日立マイクロコンピュータ技術情報

題 目	SH-4 における SCI 送信時の不具合		発行番号	TN-SH7-252A		
			分類	1. 仕様変更 2. ドキュメント訂正追加等 ③. 使用上の注意事項		
適 用 製 品	HD6417750BP200, HD6417750BP200M, HD6417750F167, HD6417750F167I, HD6417750VF128, HD6417750SF167A, HD6417750SVF133A,	対象ロット等	関連資料	SH7750 シリーズハードウェア マニュアル	Rev.	有効期限
		全ロット			第1-4版

図1 SH-4 での対策例

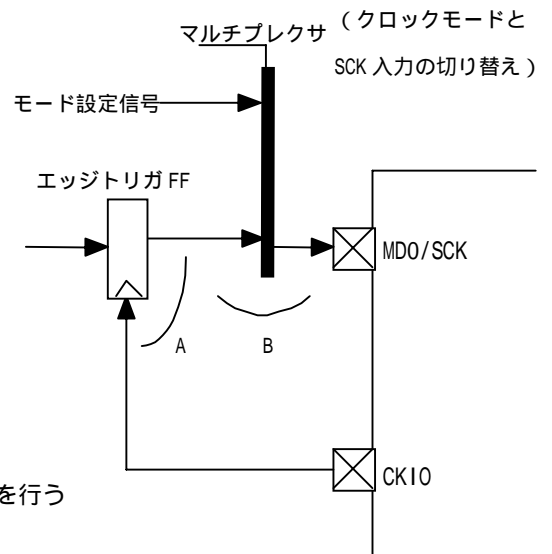
内蔵シリアルコミュニケーションインタフェース (SCI) で送信時に不具合が発生する場合があります。

- a. 外部 SCK クロック入力モード (SCSCR1.CKE1= 1)
- b. クロック同期モード (SCSMR1.C/A= 1)
- c. 送信または送受信 (SCSCR1.TE= 1)

同じデータを連続して送信することがあります。

図1のように、非同期入力外部クロック SCK を、CK10 に同期化させた後、SH-4 の SCK 端子に入力してください。この場合の SCK クロックサイクル最小値は、(周辺クロックサイクル (P)) × 8) になります。また、本対策を行うことにより、SCK 端子の同期化分 TxD 端子と RxD 端子のタイミングマージンが減少しますので注意してください。
